PROTOKÓŁ Z PROCEDURY PRZEPROWADZENIA DIALOGU TECHNICZNEGO (DT)

poprzedzającego przygotowanie postępowania o udzielenie zamówienia publicznego, którego przedmiotem będzie: przedłużenie gwarancji i wsparcia producenta, aktualizacja systemów oraz wsparcie techniczne ze strony wykonawcy wybranego w postępowaniu prowadzonym w oparciu o niniejszy dialog techniczny, dla wybranych systemów infrastruktury teleinformatycznej.

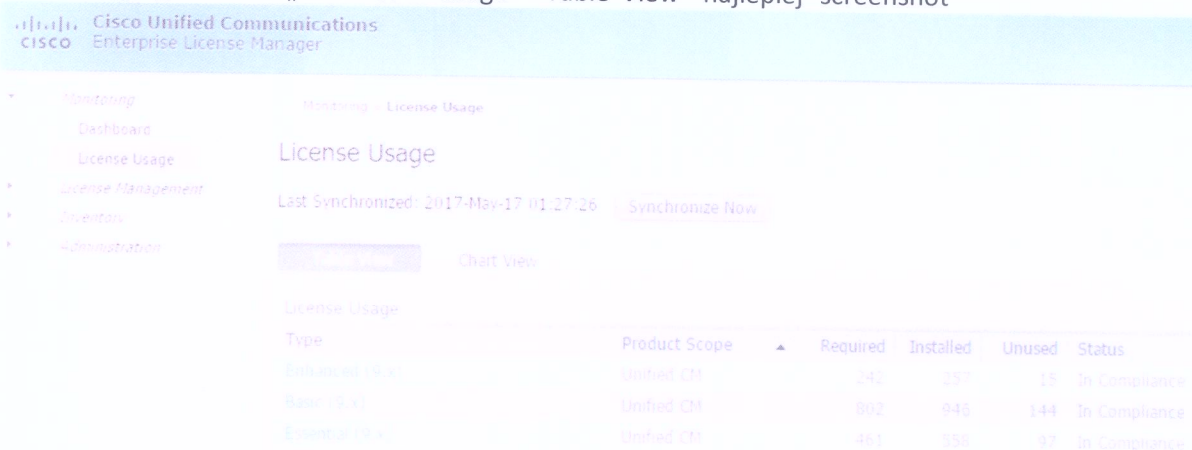
3. Jakie subskrypcje/ licencje są obecnie używane na urządzeniach i które z nich mają zostać odnowione na poszczególnych systemach, a które nie będą kontynuowane (np. subskrypcje IPS dla Juniper SRX, subskrypcje Threat Prevention dla Palo Alto itp.)?

Juniper SRX: IDP

Palo Alto: Threat Prevention: Antivirus, anti-spyware, vulnerability protection; URL Filtering.
